RESOLUCIÓN N° 00865

(18 de mayo de 2021)

“Por la cual se resuelven unos recursos de reposición presentados en contra de la Resolución 1326 del 5 de agosto de 2020”

Que mediante Resolución 1326 del 05 de agosto de 2020, la Autoridad Nacional de Licencias Ambientales -ANLA, otorgó Licencia Ambiental al GRUPO ENERGÍA BOGOTÁ S.A. E.S.P – GEB, identificada con NIT. 899999082-3, para el proyecto “UPME 01 DE 2013 (SUBESTACIÓN NORTE 500 KV Y LÍNEAS DE TRANSMISIÓN NORTE - TEQUENDAMA 500 KV Y NORTE SOGAMOSO 500 KV) – COMO PRIMER REFUERZO DE RED 500 KV DEL ÁREA ORIENTAL”, en adelante UPME 01 - 2013, localizado en jurisdicción del municipio de Betulia, San Vicente de Chucurí, El Carmen de Chucurí Simacota, Santa Helena del Opón, La Paz, Vélez, Bolívar, Sucre, Jesús María y Albania en el departamento de Santander; Saboyá, Chiquinquirá, Briceño y Caldas en el departamento de Boyacá; Simijaca, Carmen de Carupa, Susa, Sutatausa, Tausa, Nemocón, Cogua, Pacho, Supatá, San Francisco, La Vega, Sasaima, Albán, Guayabal de Siquima, Cachipay, Zipacón, La Mesa, Tena, Anolaima, Soacha y San Antonio del Tequendama en el departamento de Cundinamarca.

Figura 8. Sitio de Torre 287 línea de transmisión Norte – Nueva Esperanza
Fuente: Ortofotos LIDAR 2015 extraídas de ARCGIS

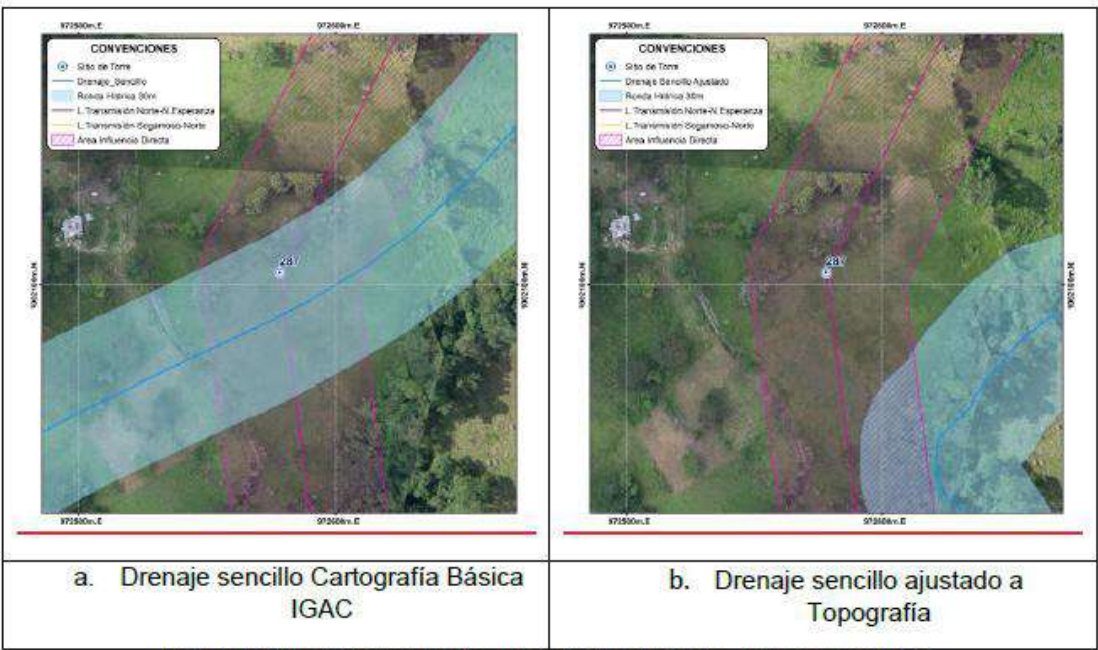
De acuerdo con la Tabla 16 de la Resolución 1326 de 2020 (página 68) no se da aprobación del sitio de torre 287 debido a su ubicación en la ronda de 30 m de un drenaje sencillo. En la Figura 8 se presenta la salida gráfica de la GDB. En esta se presenta un trazado recto de un drenaje sencillo (línea azul), que según se evidencia en la imagen, no corresponde con las características de un drenaje (morfología, vegetación asociada):

Figura 12. Sitio de Torre 260 línea de transmisión Norte – Nueva Esperanza
Fuente: Ortofotos LIDAR 2015 extraídas de PLS-CADD

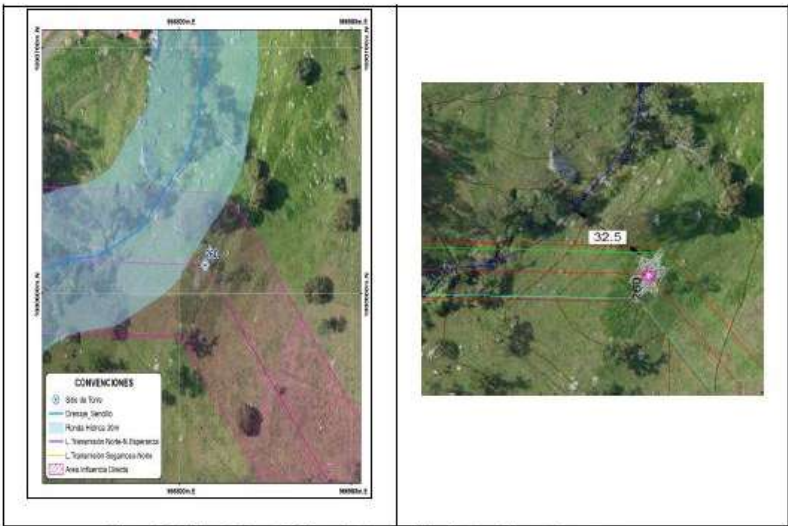
Sin embargo, como se evidencia en la Figura 12, la morfología de la quebrada es diferente y con el trazado real (ver topografía y cobertura asociada) el sitio de torre respeta su zona de ronda. Esto principalmente ocurre por la escala que maneja el visor de AGIL (1:25000), lo que genera inexactitud en la distancia medida. En ese sentido se aclara que la ubicación de la torre 260 está cumpliendo con las distancias de ronda de protección de 30 metros a drenajes según lo establecido en el literal d) del artículo 83 del Decreto Ley 2811 de 1974:

Figura 22. Sitio de Torre 19 línea de transmisión Norte – Nueva Esperanza
Fuente: Ortofotos LIDAR 2015 extraídas de ARCGIS

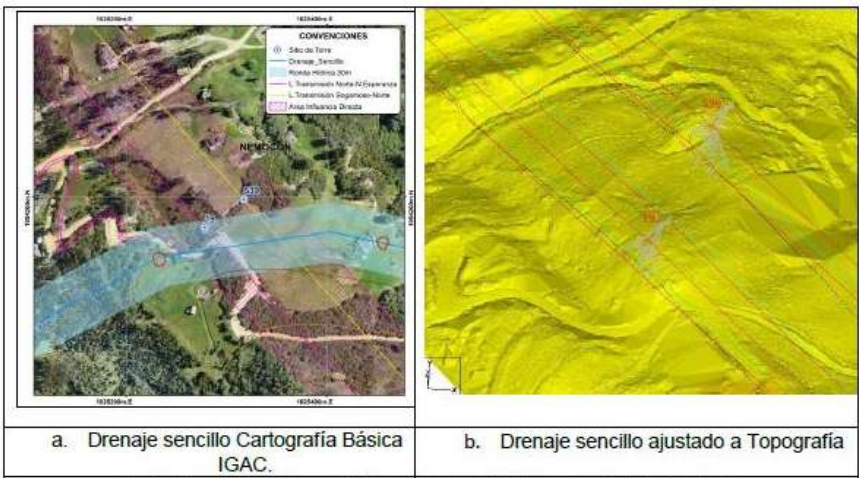
Por otro lado, con la verificación con las imágenes LIDAR realizadas para el proyecto, se evidencia el trazo real del drenaje, el cual está localizado hacia el noroeste de la torre en un sentido SE-NW, lo cual es coincidente con la topografía del terreno. De igual manera, lo que se evidencia por parte del Visor AGIL de la ANLA, corresponde a una vía de acceso en el predio, por lo tanto, es pertinente aclarar que la torre 19 está cumpliendo con las distancias de ronda de protección de 30 metros a drenajes según lo establecido en el literal d) del artículo 83 del Decreto Ley 2811 de 1974, como se observa en la Figura 22.

Figura 35. Sitio de Torre 60 línea de transmisión Sogamoso – Norte
Fuente: Ortofotos LIDAR 2015 extraídas de ARCGIS

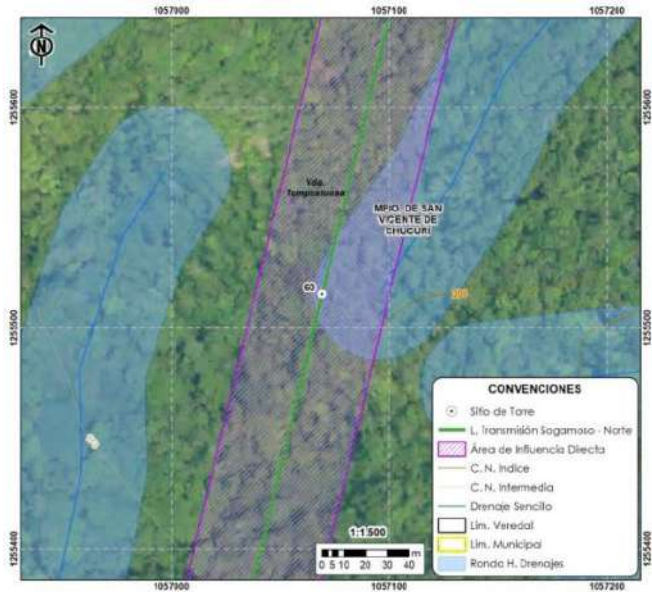
De acuerdo con la Tabla 16 de la Resolución 1326 de 2020 (Pág. 68) no se da la aprobación del sitio de torre 60 debido a su ubicación dentro de la ronda de 30 m de un drenaje sencillo, como se observa en la Figura 35.

Figura 4 Distancia de la Torre 60 al drenaje sencillo

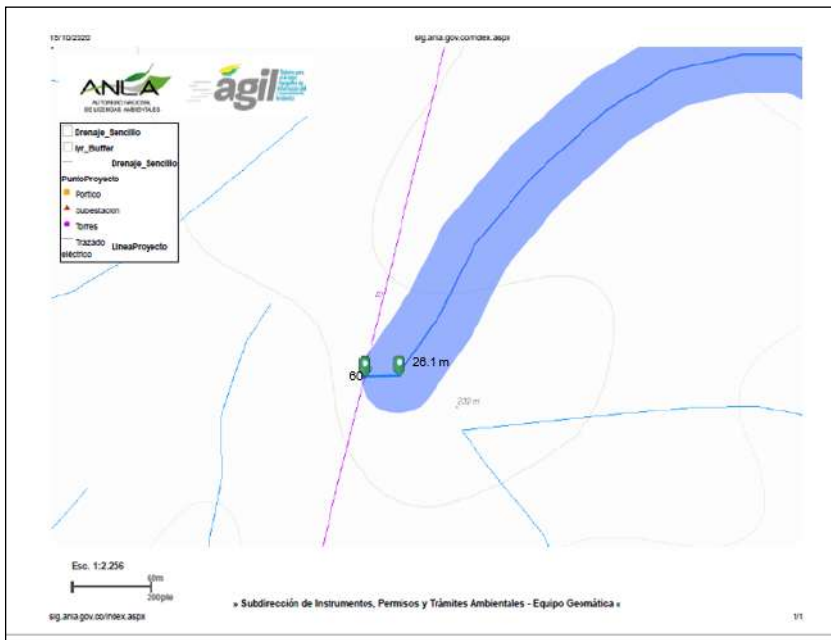
La torre 60 se encuentra dentro de la ronda hídrica de los 30.0 m y a 26.1 m del drenaje sencillo, como se muestra en la siguiente figura:

Figura 5 Distancia de la Torre 219 A al drenaje doble río Quiratá

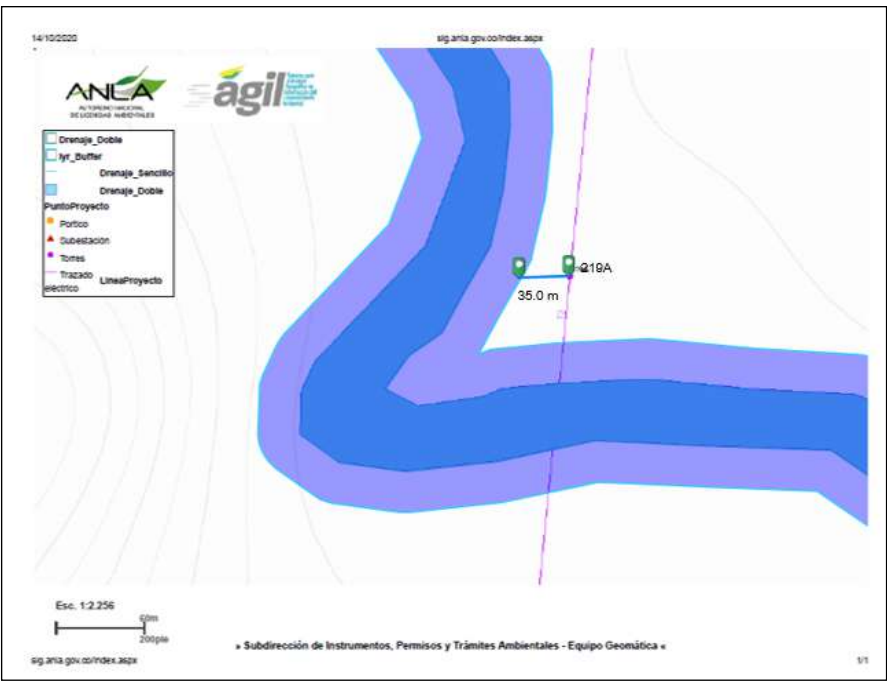
La torre 219A se encuentra a 36.5 m de la ronda hídrica y a 66.5 m del drenaje doble denominado río Quiratá, como se muestra en la siguiente figura.

Figura 7 Distancia de la Torre 277 al drenaje sencillo

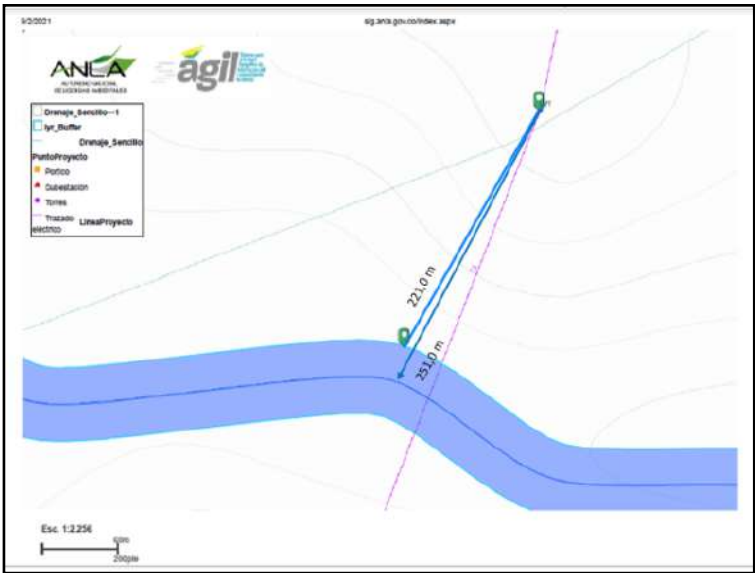
La torre 277 se encuentra a 221,0 m de la ronda hídrica y a 251,0 m del drenaje sencillo, como se muestra en la siguiente figura:

Figura 8 Distancia de la Torre 321 al drenaje sencillo

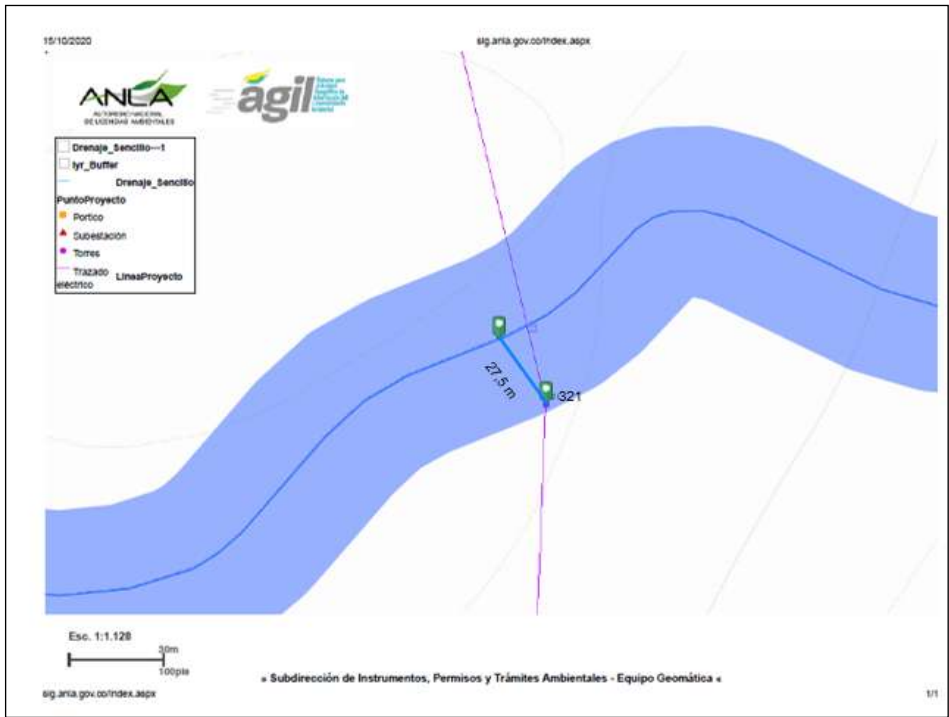
La torre 321 se encuentra dentro de la ronda hídrica de los 30 m, a 27,5 m del drenaje sencillo, como se muestra en la siguiente figura:

Figura 14 Distancia de la Torre 255G al drenaje sencillo

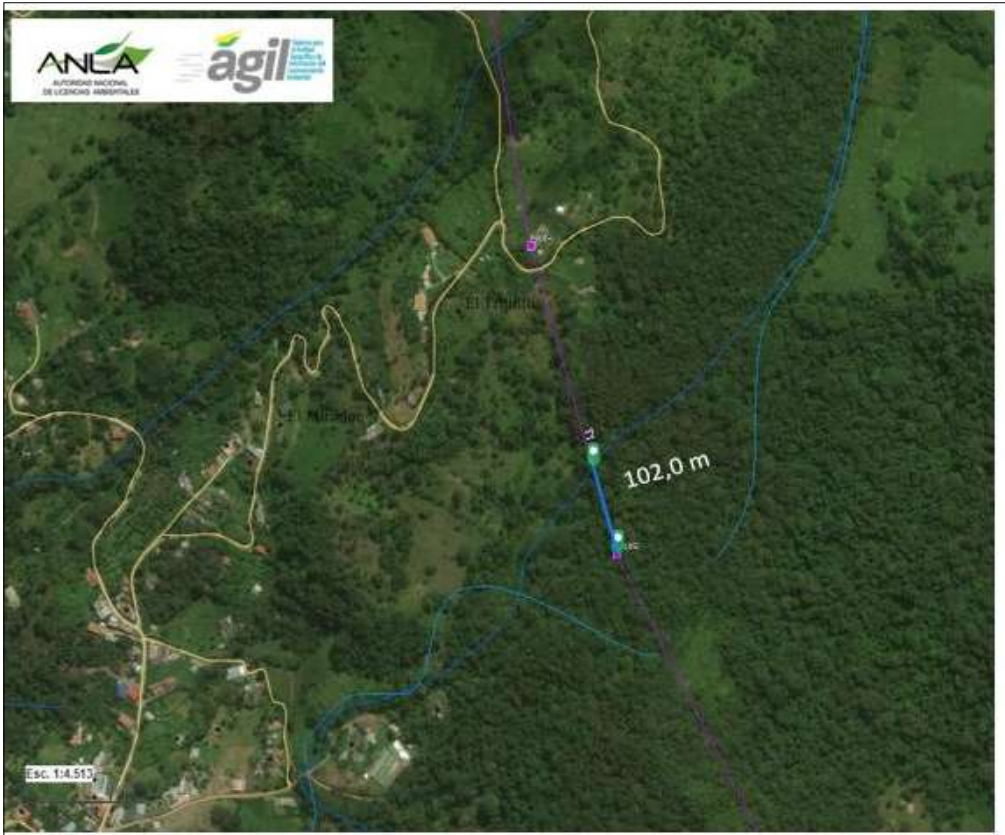
La torre 255G se encuentra a 102,0 m del drenaje sencillo de acuerdo con el geoservicio del IGAC a escala 1:25:000, como se muestra en la siguiente figura:

Figura 17 Distancia de la Torre 120 al manantial más cercano del área de influencia

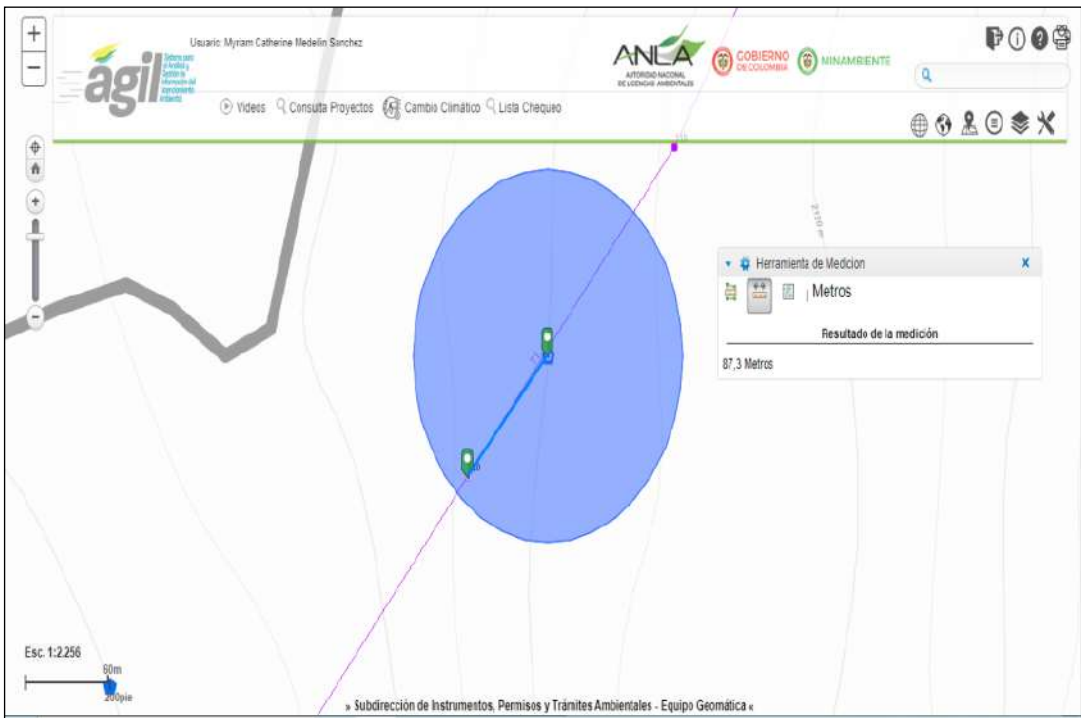
La torre 120 localizada en la vereda Monte Dulce del municipio de Supatá en el departamento de Cundinamarca (coordenadas Este: 985943 y Norte: 1052200), se encuentra aproximadamente a 87,3 m del manantial y dentro de la ronda hídrica de los 100m, como se muestra en la siguiente figura:

Figura 18 Distancia de la Torre 149 al manantial más cercano del área de influencia

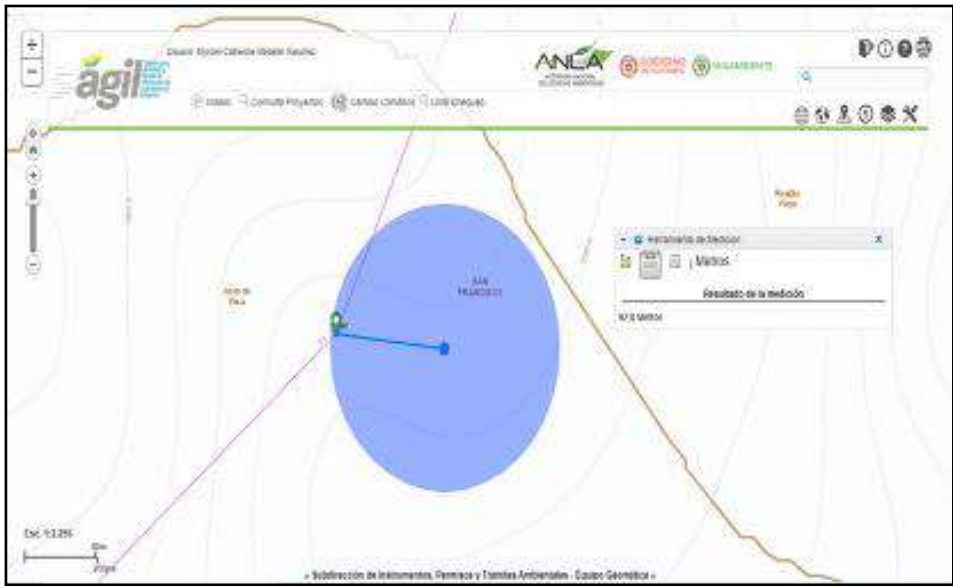
La torre 149 localizada en la vereda Juan de Vera del municipio de San Francisco en el departamento de Cundinamarca (coordenadas Este: 979535 y Norte: 1040035), se encuentra aproximadamente a 92.8 m del manantial y dentro de la ronda hídrica de los 100m, como se muestra en la siguiente figura:

Figura 19 Distancia de la Torre 150 al manantial más cercano del área de influencia

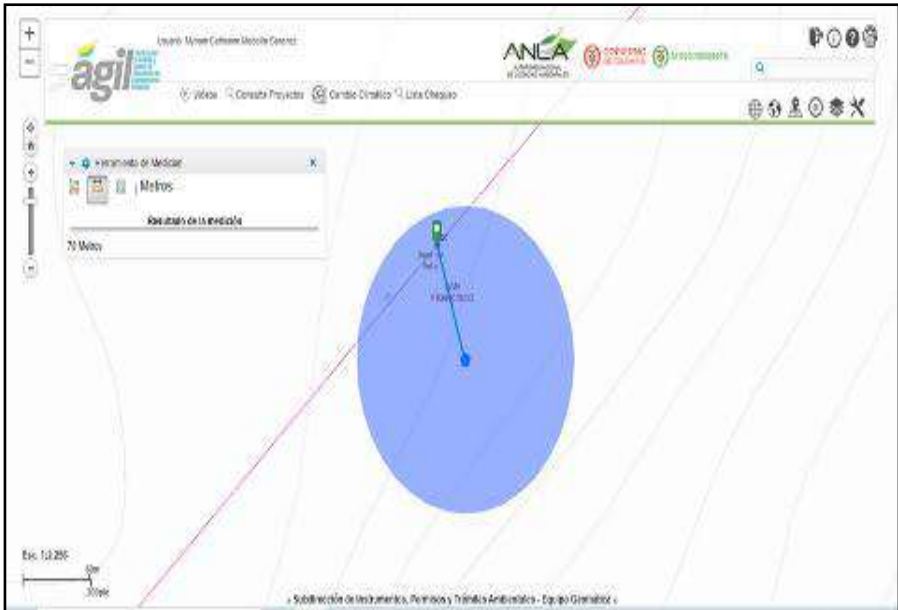
La torre 150 localizada en la vereda Juan de Vera del municipio de San Francisco en el departamento de Cundinamarca (coordenadas Este: 979107 y Norte: 1039680) se encuentra aproximadamente a 78 m del manantial y dentro de la ronda hídrica de los 100m, como se muestra en la siguiente figura:

Figura 20 Distancia de la Torre 151 al manantial más cercano del área de influencia

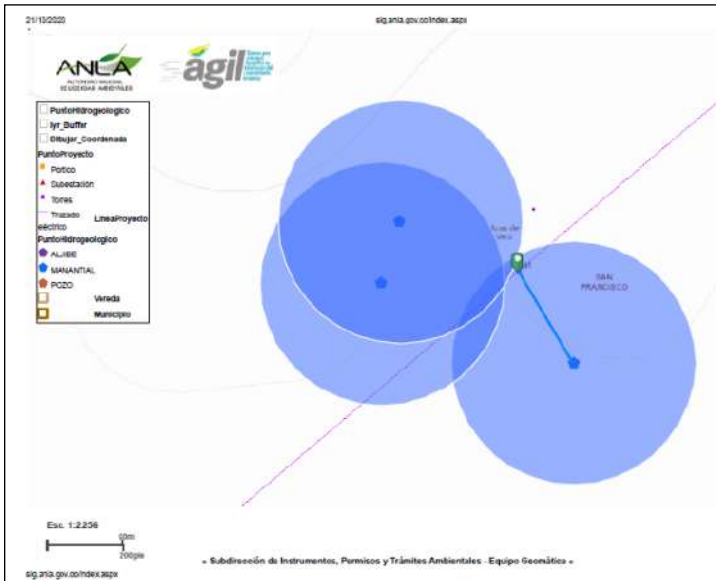
de tres (3) manantiales, esta torre solo se encuentra aproximadamente a 87,3 m del uno de los manantiales y dentro de la ronda hídrica de los 100m, como se muestra en la siguiente figura:
